新竹縣政府工程查核代表照片表

工程名稱：尖石鄉各村部落巷道環境改善工程(秀巒、錦屏、新樂村等)

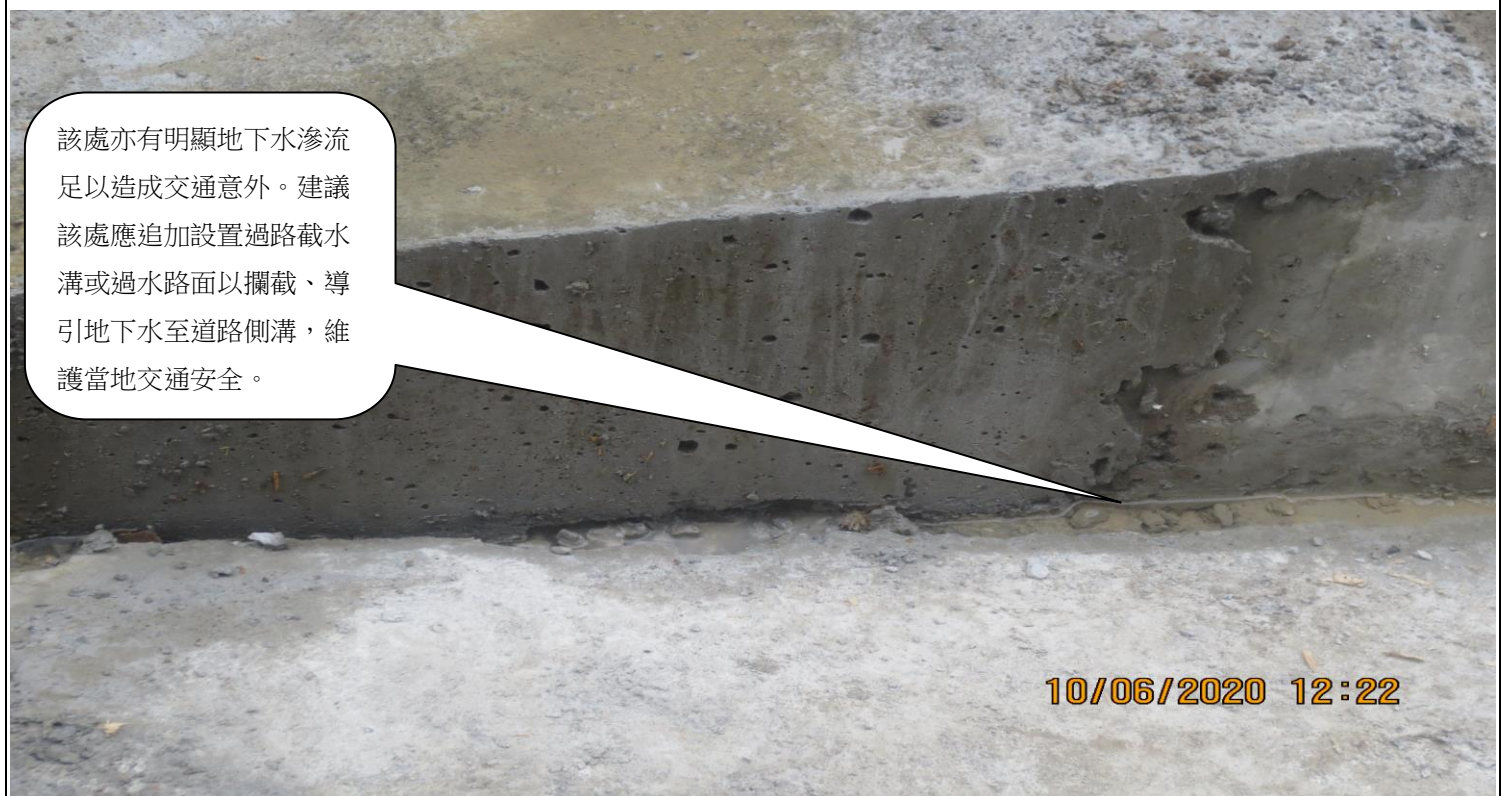
於 0K+413 停車廠與路面排水及約 0K+320 與原有擋土牆銜接排水之排水不佳，排水請加強改善等。
